東海第二発電所 設計及び工事計画に係る説明資料

防潮堤（鋼製防護壁）の設計変更

2024年3月5日
日本原子力発電株式会社

不具合事象の設計上の扱い

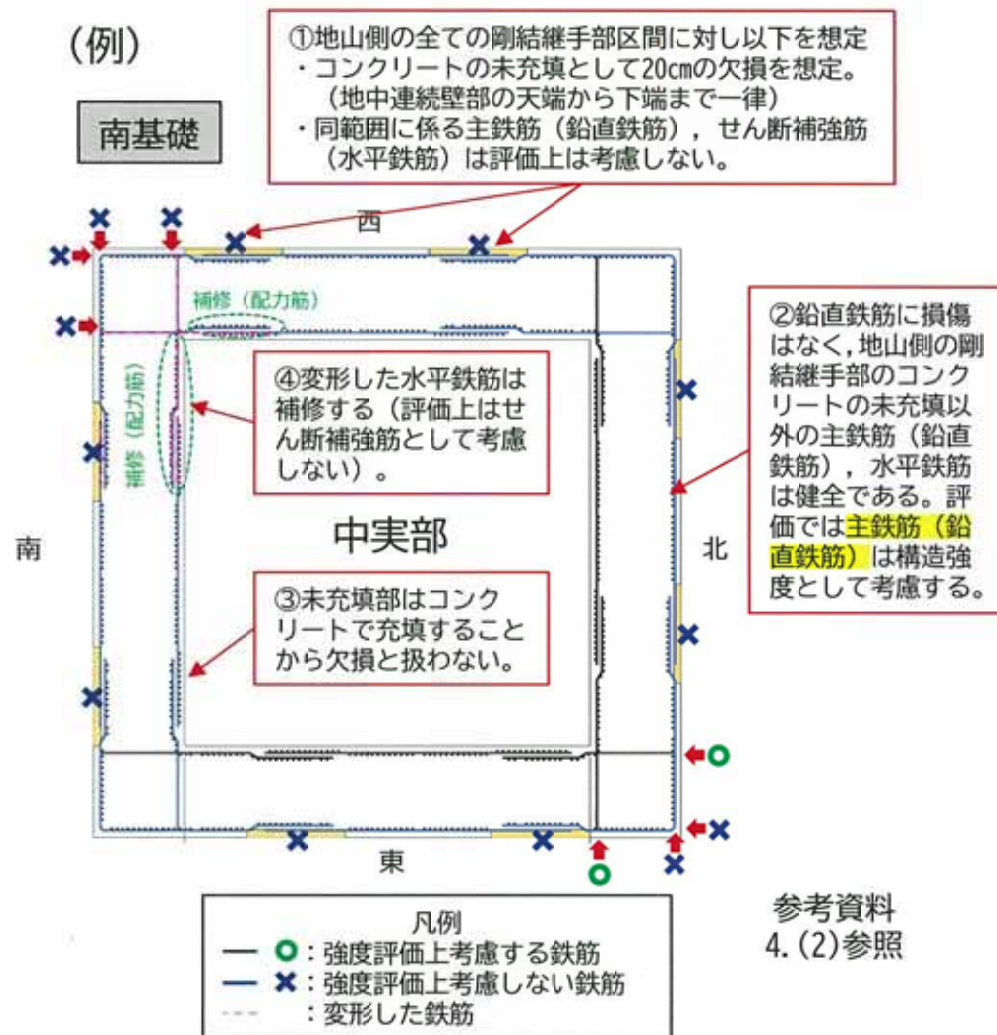
a. 地山側に想定した不具合

【対策】・前頁の考えに基づき、中実部にて鉄筋を現計画に追加して配置する。

【設計】・補強した鉄筋が有する耐力を考慮する。
・地山側の全ての剛結継手部区間にコンクリートの未充填部（調査結果に保守性を持たせ、厚さ20cmの欠損を地中連続壁部の天端から下端に一律に設定）を想定する。この未充填部の鉛直鉄筋と地山側の全ての水平鉄筋（せん断補強筋）は構造強度として考慮しない。…①
・未充填部以外の鉛直鉄筋は構造強度として考慮する。…②

b. 中実部側に想定した不具合

【対策】・コンクリートの未充填部はコンクリートを充填する。鉄筋の変形等は補修する。

【設計】・未充填部は充填されるため中実部側のコンクリートは欠損とは扱わない。…③
・変形等を確認した鉄筋は補修しても、構造強度（せん断補強筋）としては考慮しない。…④
・北基礎は調査が完了していないことを踏まえ、中実部側の全てのせん断補強筋（水平鉄筋）を構造強度（せん断補強筋）として考慮しない。

不具合事象を考慮したコンクリート欠損部の解析モデルへの反映

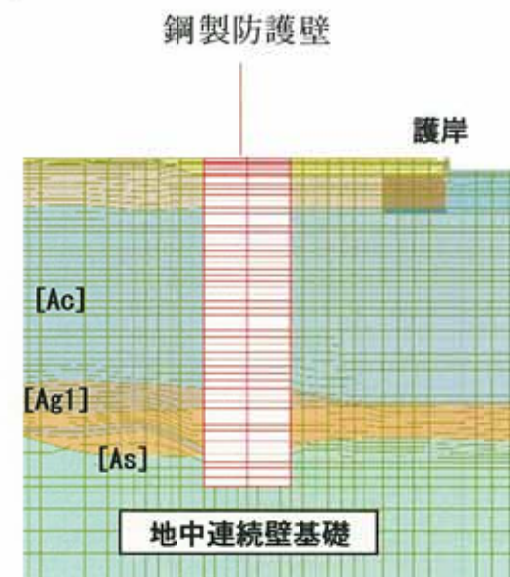
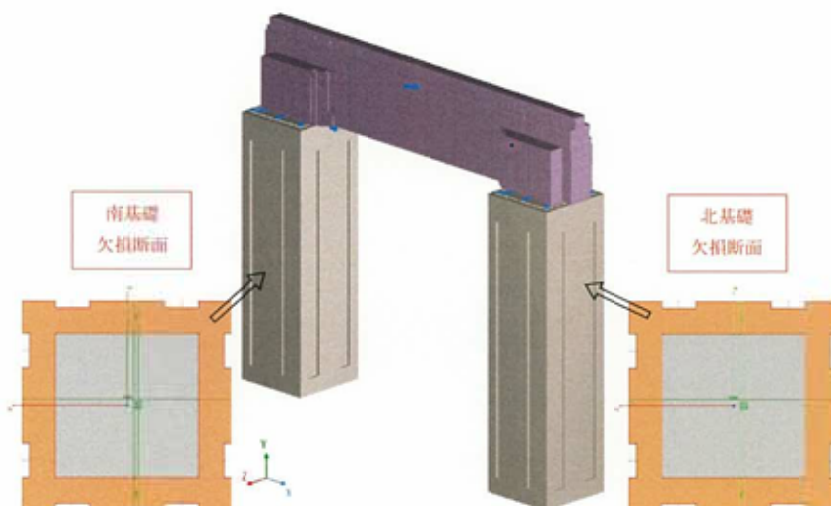
- ・コンクリートの未充填及び鉄筋の変形等の不具合事象を考慮し、解析評価断面の見直しを実施した。
- ・地中連続壁部に対して深さ0.2m×幅2.5mの断面欠損を両基礎とも8箇所ずつ設定。コンクリートの欠損により断面積および断面二次モーメントが低下するため、線形はり要素の断面性能に反映し、曲げ剛性、せん断剛性、軸剛性の低下を考慮した。
- ・また、各部材の照査においては、鉄筋の仕様や数量の変更、配置等を考慮する。

断面	断面積 (m^2)	断面二次モーメント (m^4)
健全（設工認）断面	240.25	4810.00
欠損断面	236.16 (健全断面の98.3%)	4666.32 (健全断面の97.0%)

施工設計時の品質向上箇所を反映した設計変更

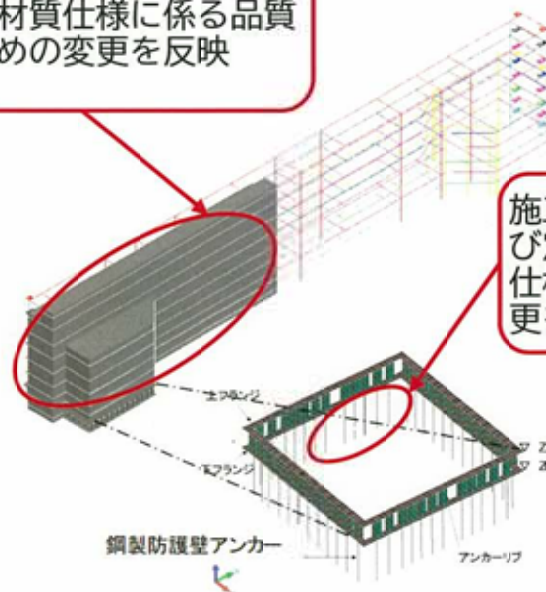
- ・ 上部工（アンカーボルト）の配置や本数、材料仕様の見直し【施工品質の精度向上】
- ・ 上部工（鋼製防護壁）の板厚や材料仕様の見直し【工場製作時の高強度の材料仕様範囲の拡大による施工品質の向上】
- ・ 下部工（ジベル鉄筋）の配置や本数、材料仕様の見直し【設置作業上の安全性確保を考慮した施工品質の向上】

施工設計時のジベル鉄筋の配置、本数、材料仕様に係る品質向上のための変更を反映

施工設計時の鋼製材料の一部板厚及び材質仕様に係る品質向上のための変更を反映

施工設計時のアンカーボルト及び定着鉄筋の配置、本数、材料仕様に係る品質向上のための変更を反映

a. 地山側に想定した不具合

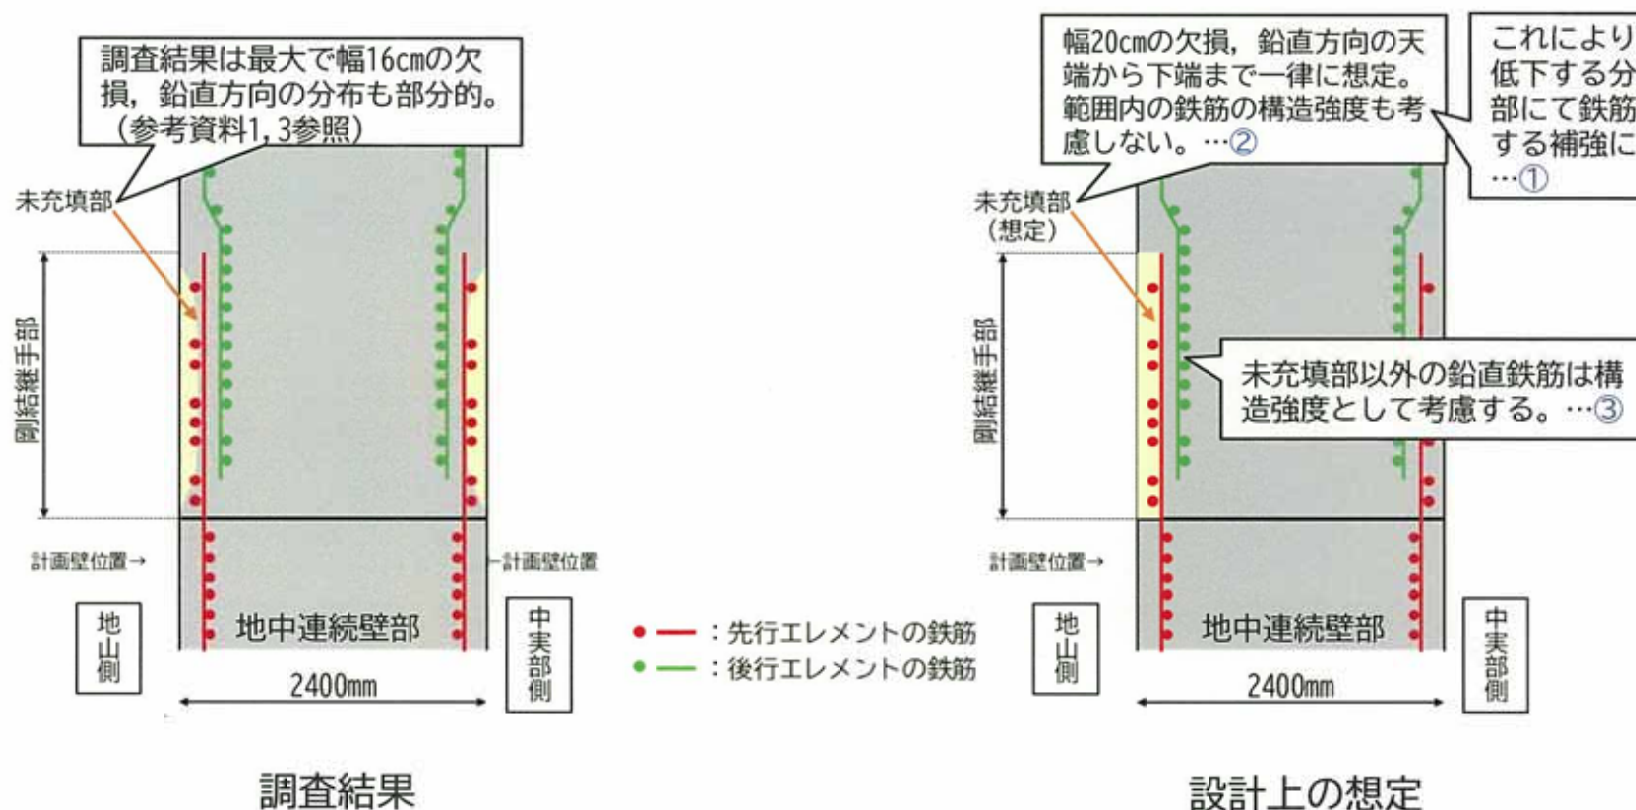
【対策】・中実部への補強の方針に基づき、中実部にて鉄筋を現計画に追加して配置する。…①

【設計】・中実部にて補強した鉄筋が有する耐力を考慮する。…①

・地山側の全ての剛結継手部区間にコンクリートの未充填部（調査結果に保守性を持たせ、厚さ20cmの欠損を地中連続壁部の天端から下端に一律に設定）を想定する。この未充填部の鉛直鉄筋と地山側の全ての水平鉄筋（せん断補強筋）は構造強度として考慮しない。…②

・未充填部以外の鉛直鉄筋は構造強度として考慮する。…③

b. 中実部側に想定した不具合

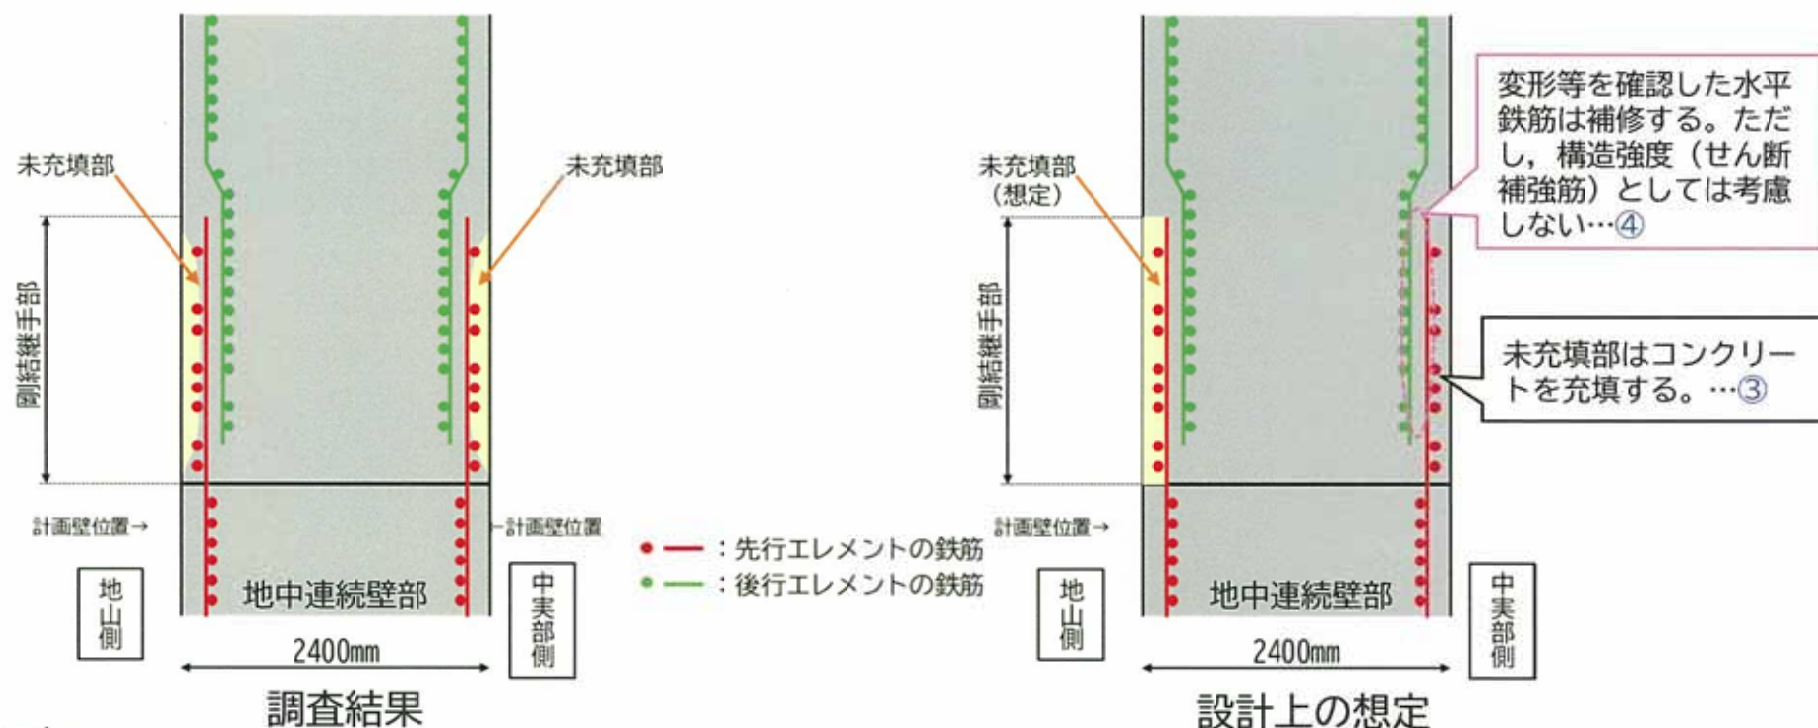
【対策】・コンクリートの未充填部はコンクリートを充填する。鉄筋の変形等は補修する。

【設計】・未充填部は充填されるため中実部側のコンクリートは欠損とは扱わない。…③

・変形等を確認した鉄筋は補修しても、構造強度（せん断補強筋）としては考慮しない。…④

・北基礎は調査が完了していないことを踏まえ、中実部側の全てのせん断補強筋（水平鉄筋）を構造強度（せん断補強筋）として考慮しない。

【水平鉄筋の補修】

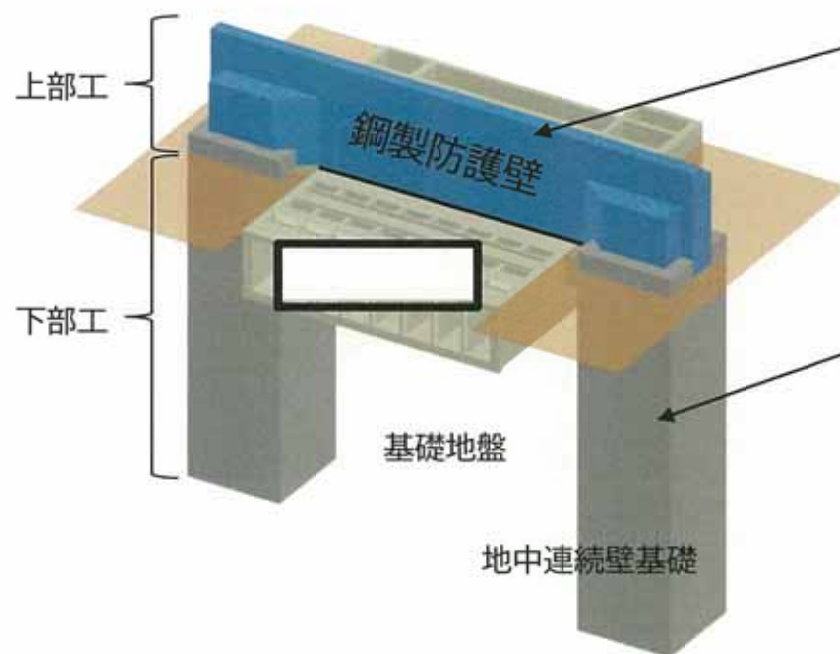
変形した水平鉄筋については、新たに同じ仕様の鉄筋を当該箇所付近に配置し、配力筋の確保とする。変形した水平鉄筋等がこの鉄筋の再配置に支障となる場合は、これらを切断撤去する。

▶ ジベル鉄筋における設計変更の概要

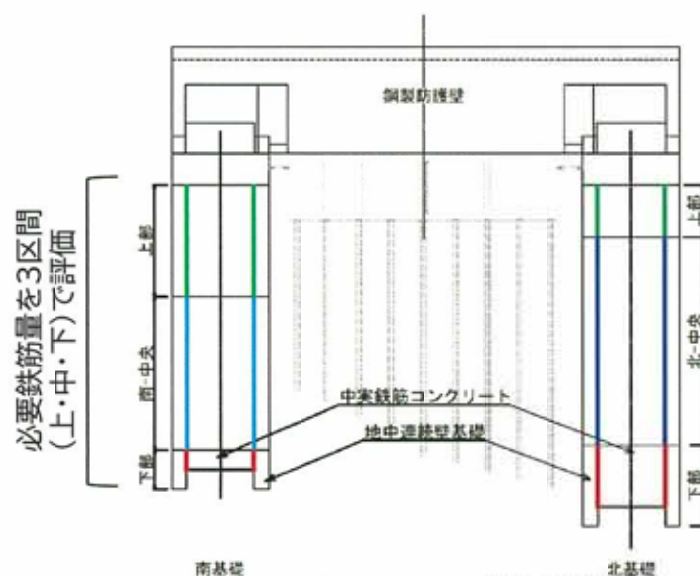
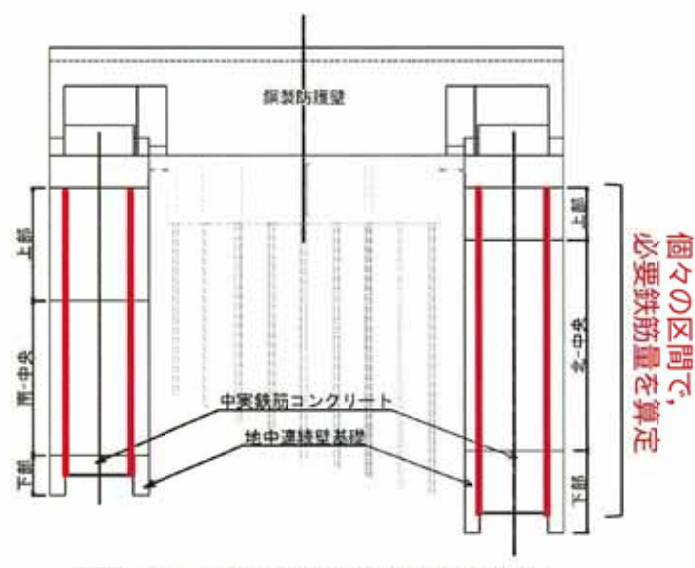
ジベル鉄筋は、地中連続壁と中実鉄筋コンクリートを一体化することを目的に設置されている。平成30年10月に認可を受けた工認においては、「トンネル標準示方書[共通編]・同解説/[開削工法編]・同解説」(土木学会, 2006年制定)に基づき、発生せん断力が短期許容せん断力以下であることを確認していた。しかしながら、配置本数が多く、他鉄筋との干渉等による施工品質の低下が施工計画上の課題となっていたことから、本課題への対策として以下の仕様調整を計画した。

① ジベル鉄筋における発生せん断力の精緻化

既工認の詳細設計において極端に大きく設定していたジベル鉄筋の発生せん断力について、3次元解析等の詳細評価を根拠として、現実的な発生せん断力に精緻化した。

② ジベル鉄筋の照査範囲の細区分化

既工認の詳細設計においては、ジベル鉄筋を鉛直方向の3区間に分類し、各区間の最大発生せん断力から必要鉄筋量を算定していたが、区間を更に細分化した上で、個々の区間にて必要鉄筋量を算定した。

③ ジベル鉄筋の材料仕様変更

既工認の詳細設計においてはSD390を採用していたが、これをSD490に変更し高強度化した。
